**ANALYSE, PAR LE PERSONNEL DE L'OFFICE,
DE LA DEMANDE DE MODIFICATION
DU PLAN DE MISE EN VALEUR
AYANT TRAIT À L'ACCROISSEMENT
DU VOLUME DE PRODUCTION
DU CHAMP WHITE ROSE**

Figure 4.1 : Production historique du champ White Rose (Source : OCTLHE)

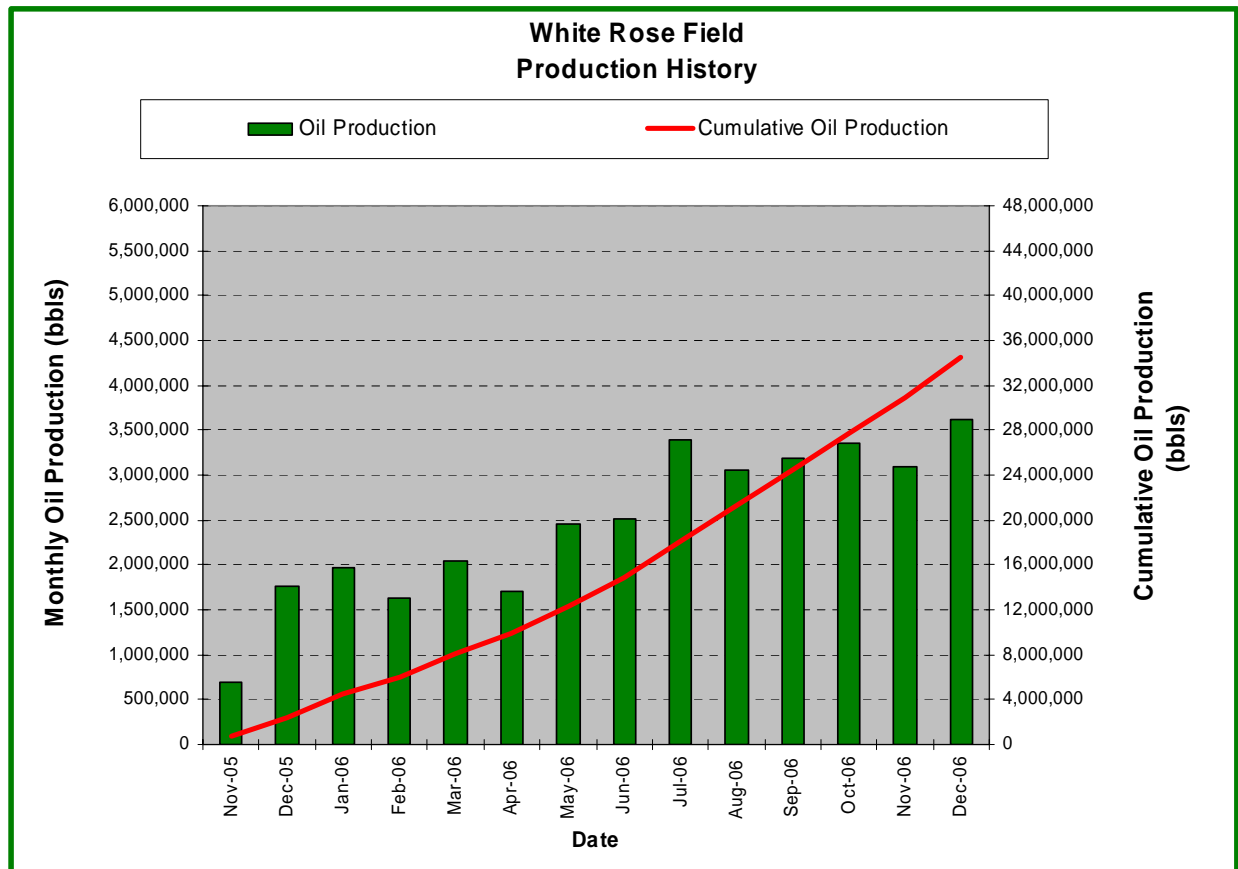
De plus, le promoteur doit réaliser des études de simulation du réservoir basées sur des valeurs de taux de production supérieures à 140 000 bp/j (22 261 m³/j), car des études de ce type n'ont pas encore été effectuées. Le promoteur a réalisé des travaux de mise à l'essai de la capacité de production de pétrole des installations jusqu'à 125 000 bp/j (19 875 m³/j) et entend exécuter d'autres essais lorsque la capacité de production sera suffisante. Il convient de signaler que le 29 septembre 2006, le DS et le DE de l'Office ont approuvé, en se basant sur les résultats d'essais et les renseignements fournis par le promoteur, la valeur de TPQMI de 125 000 bp/j (19 875 m³/j) et que depuis lors, la capacité de production de l'installation est supérieure à 100 000 bp/j (15 960 m³/j) (voir la figure 4.1).

Figure 4.2 : Comparaison des données réelles et du modèle de simulation de la production de pétrole du champ White Rose (Source : OCTLHE)

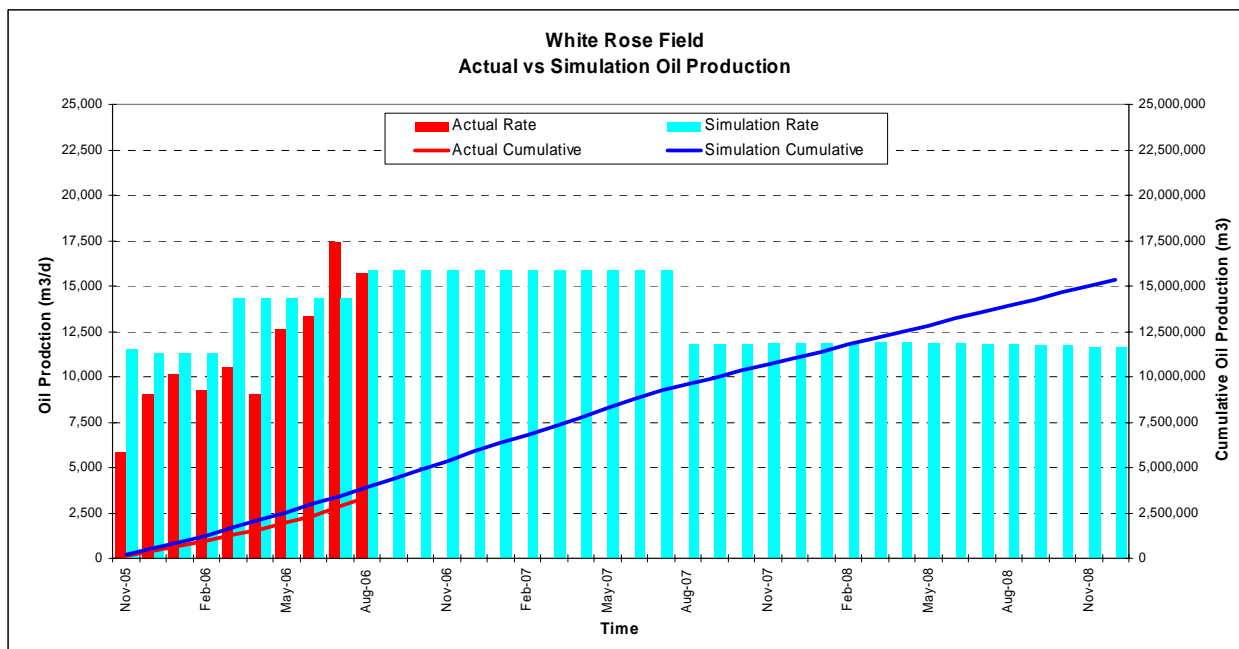
La comparaison des valeurs réelles et du modèle de simulation de la production de pétrole démontre que la production du champ White Rose, à la fin de la période d'appariement historique (vers la fin juillet 2006), concorde avec les valeurs prévues par le modèle de simulation. Les données de la phase initiale de production ne concordent pas avec les valeurs prévues en raison de problèmes courants de mise en production (voir la figure 4.2).

Le personnel de l'Office considère que le promoteur a obtenu un bon appariement historique, dans le cas des données de pression recueillies pour les puits B-07 3, B-07 5, E-18 2 et E-18 4 (voir la figure 4.3). Les valeurs de rendement de production de ces puits concordent avec celles des modèles de simulation initiaux, ce que confirment les figures 4.4 et 4.5.

Figure 4.4 : Comparaison des données réelles et du modèle de simulation de la production de pétrole du puits B-07 3 (Source : OCTLHE)

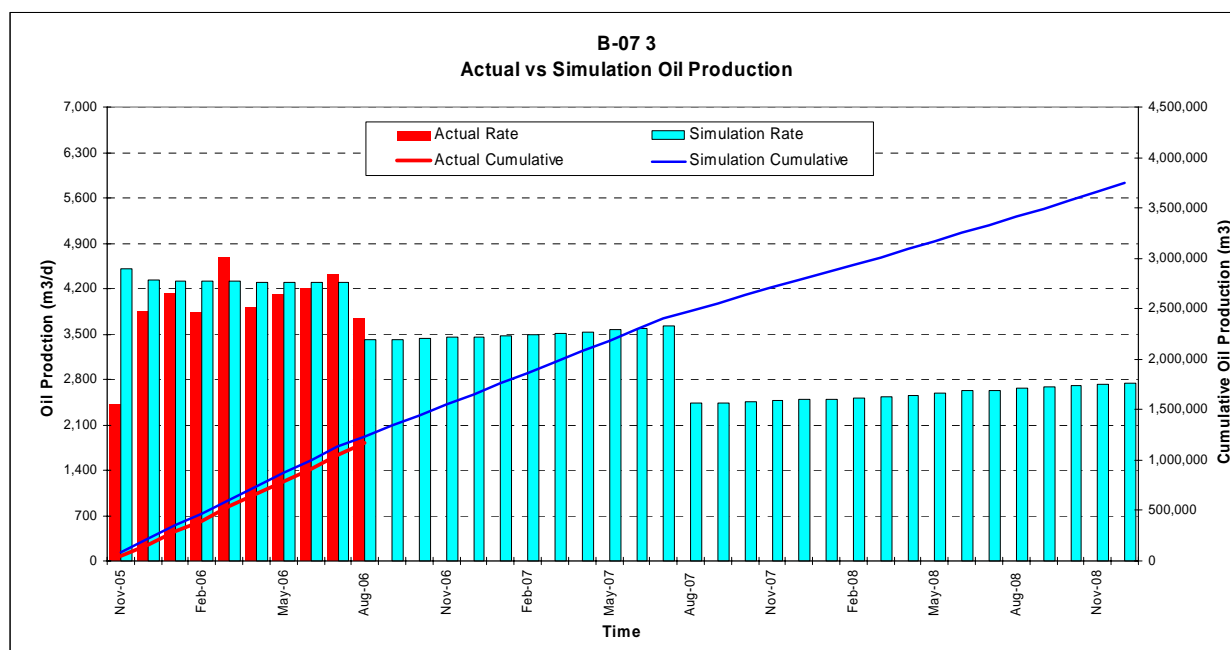
Ainsi, la figure 4.4 présente la comparaison des valeurs réelles de production de pétrole du puits B-07 3 et de celles du modèle de simulation de production de pétrole. Une fois l'étape initiale de mise en production terminée, les valeurs réelles concordent bien avec celles du modèle de simulation.

Figure 4.5 : Comparaison des données réelles et du modèle de simulation de la production de pétrole du puits B-07 2 (Source : OCTLHE)

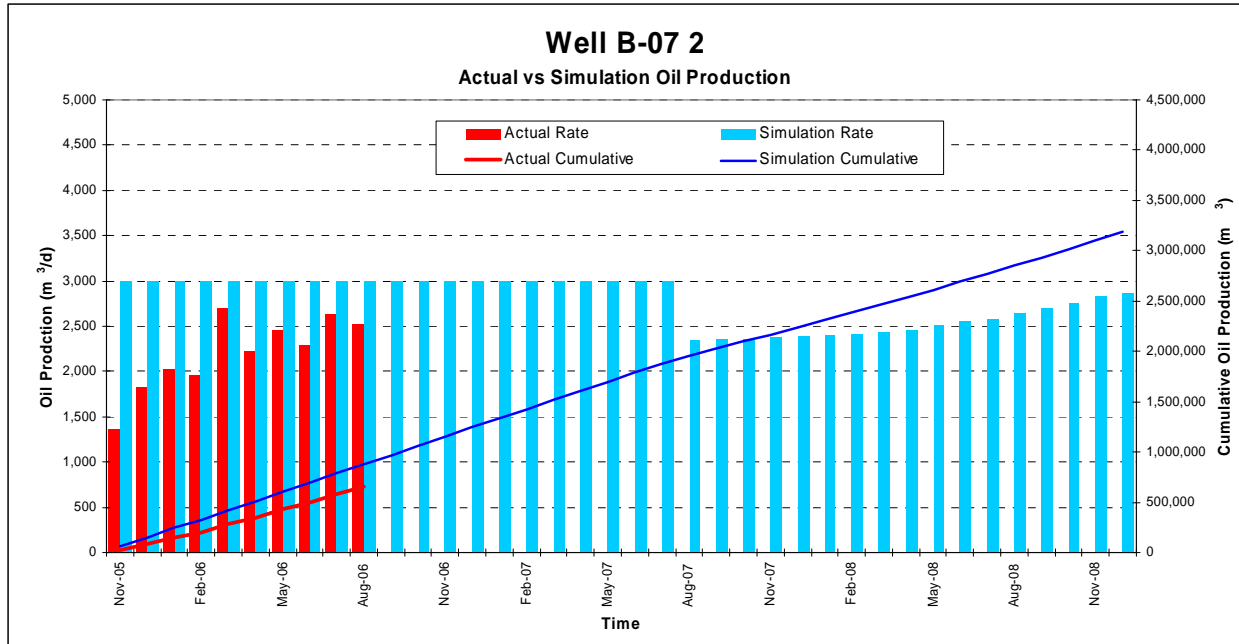
Dans le cas du puits B-07 2, il existe un faible écart entre les valeurs réelles de production et celles du modèle de simulation. On a en effet observé que les données de rendement de production (taux de production et pressions de fond) sont inférieures aux valeurs prévues par le modèle de simulation (voir la figure 4.5). Le promoteur avait établi que la longueur de la section de production du modèle du puits B-07 2 devait être modifiée afin de tenir compte de la surestimation de la production, dans le cas du modèle Eclipse du réservoir. Cette correction a permis d'obtenir un meilleur appariement historique des données de production et de pression réelles pour les sept premiers mois d'exploitation. Le personnel de l'Office considère que le promoteur a appliqué au modèle de simulation du réservoir les corrections nécessaires, au chapitre de la productivité du puits B-07 2.

Figure 4.6 : Comparaison des taux de production de pétrole du champ White Rose (cas de failles d'étanchéité) (Source : OCTLHE)

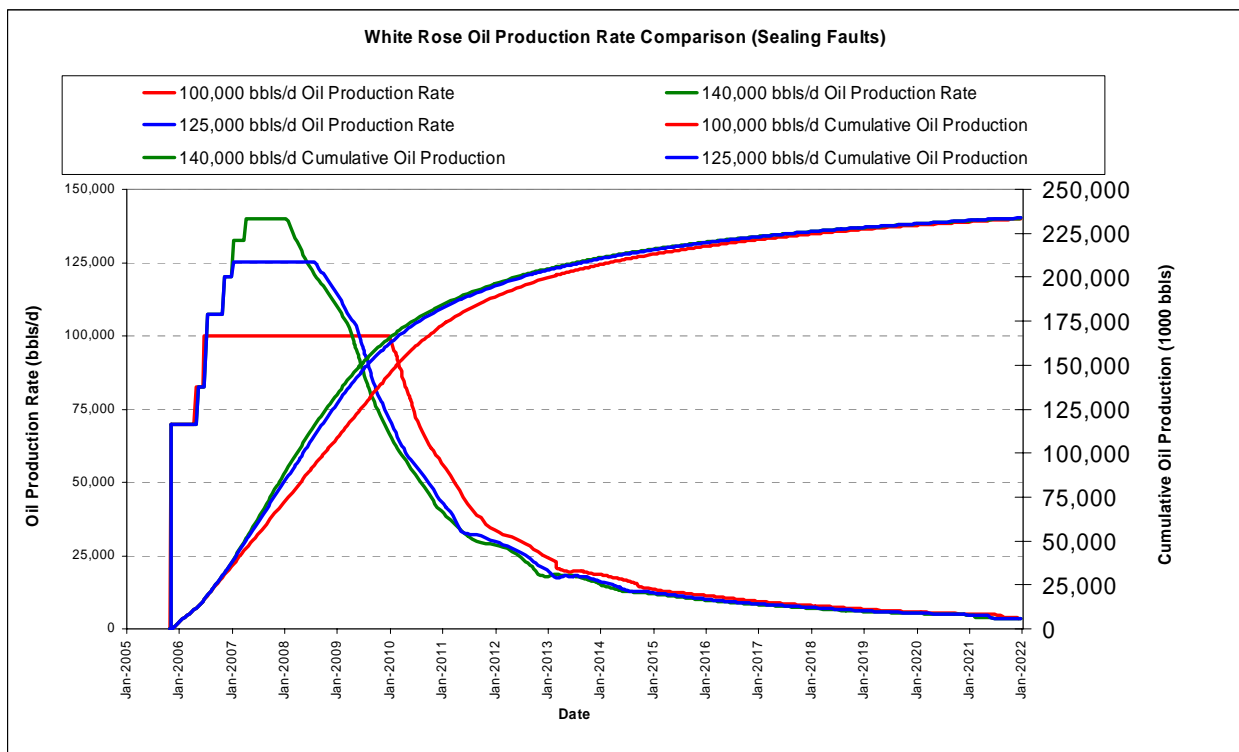
La figure 4.6 présente la valeur prévue du TPPA moyen pour chacune des valeurs de sensibilité des taux évaluées par le promoteur, pour la région mise en valeur du gisement Avalon Sud (cas de failles d'étanchéité).

La figure 4.6 démontre que les effets de l'accroissement proposé du taux de production sur la durée de vie du gisement Avalon Sud sont minimes. La simulation portant sur la

Figure 4.7 : Comparaison des taux de production de pétrole du champ White Rose (cas de failles perméables) (Source : OCTLHE)

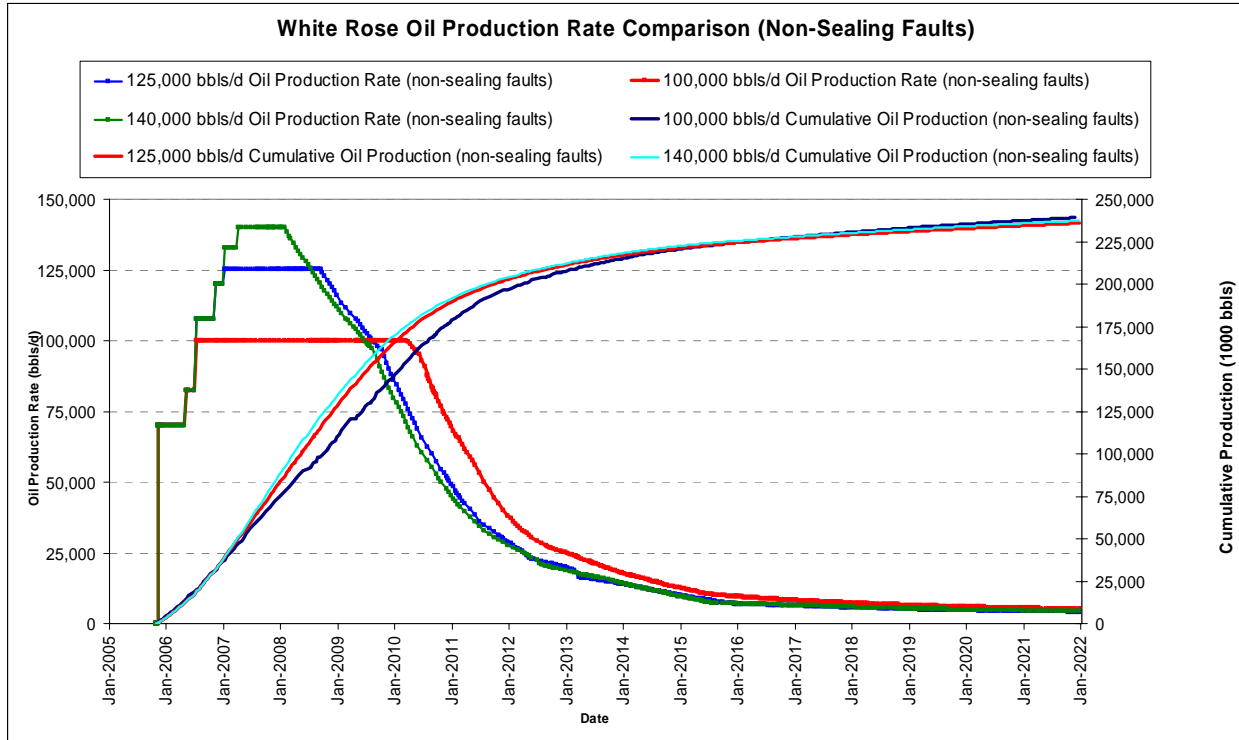
La figure 4.7 illustre la valeur prévue du TPPA moyen, pour les mêmes valeurs de sensibilité des taux, dans le cas de failles perméables.

Comme le démontre la figure 4.7, les résultats de la simulation basée sur les « failles perméables » sont semblables à ceux de la simulation basée sur les « failles d'étanchéité ».

Figure 4.8 : Comparaison des résultats de la simulation de l'accroissement des taux de production de gaz du champ White Rose (Source : OCTLHE)

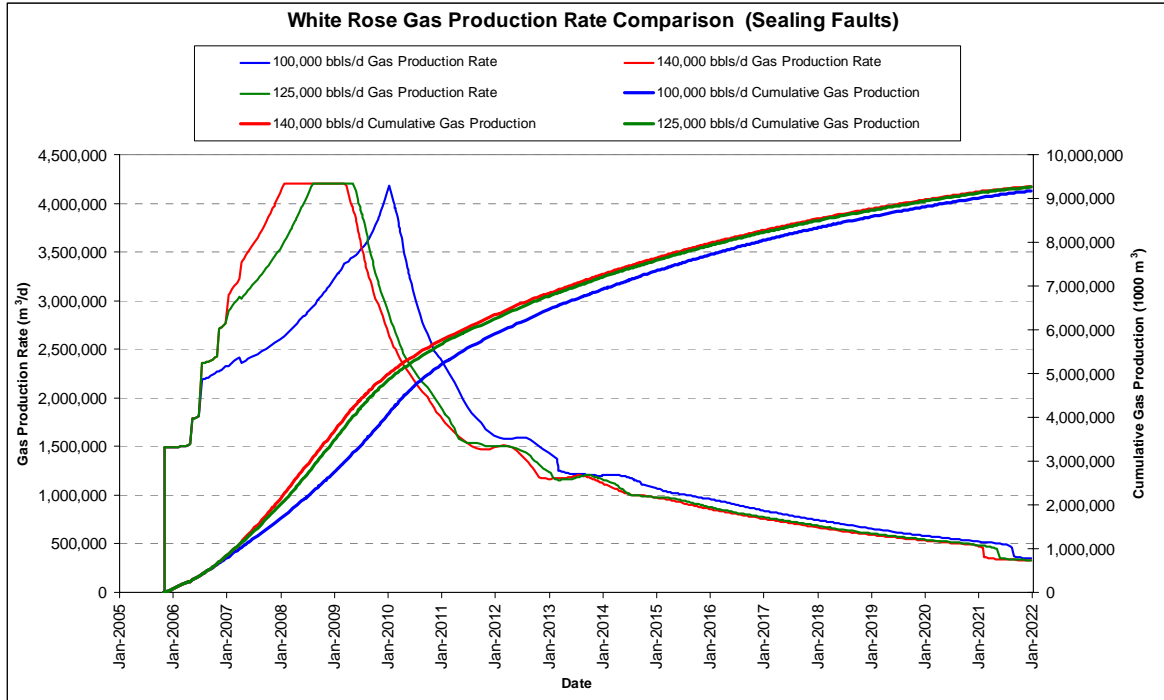
- La valeur du taux de production totale de gaz ne dépasse pas la valeur nominale de 4,2 x 10⁶ m³/j de l'IFPSD SeaRose, et ce, pour toutes les valeurs du taux de production de pétrole utilisées dans le modèle de simulation (voir la figure 4.8).

Figure 4.9 : Comparaison des résultats de la simulation de l'accroissement des taux d'injection d'eau du champ White Rose (Source : OCTLHE)

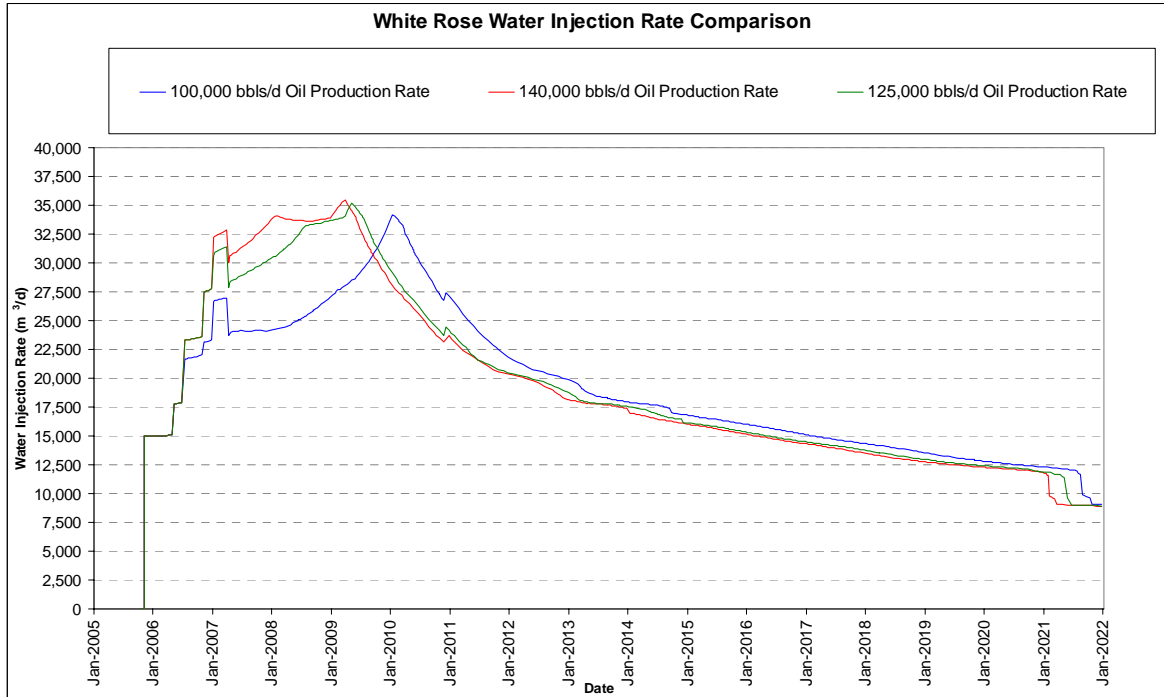
- La valeur du taux d'injection d'eau totale ne dépasse pas la valeur nominale de 46 000 m³/j de l'IFPSD SeaRose, et ce, pour toutes les valeurs du taux de production de pétrole utilisées dans le modèle de simulation (voir la figure 4.9).

Figure 4.10 : Comparaison des résultats de la simulation de l'accroissement des taux de production de fluides du champ White Rose (Source : OCTLHE)

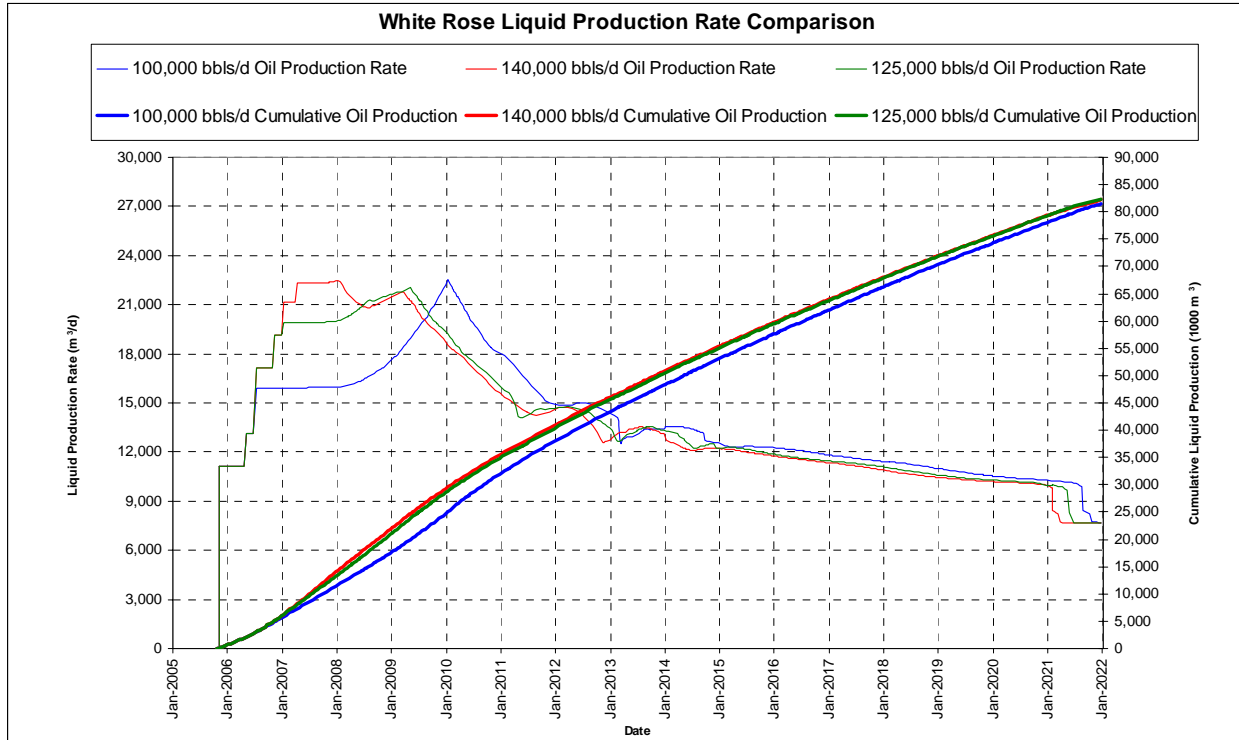
- La valeur de la production totale de fluides ne dépasse pas la valeur nominale de 33 050 m³/j de l'IFPSD, et ce, pour toutes les valeurs du taux de production de pétrole utilisées dans le modèle de simulation (voir la figure 4.10).
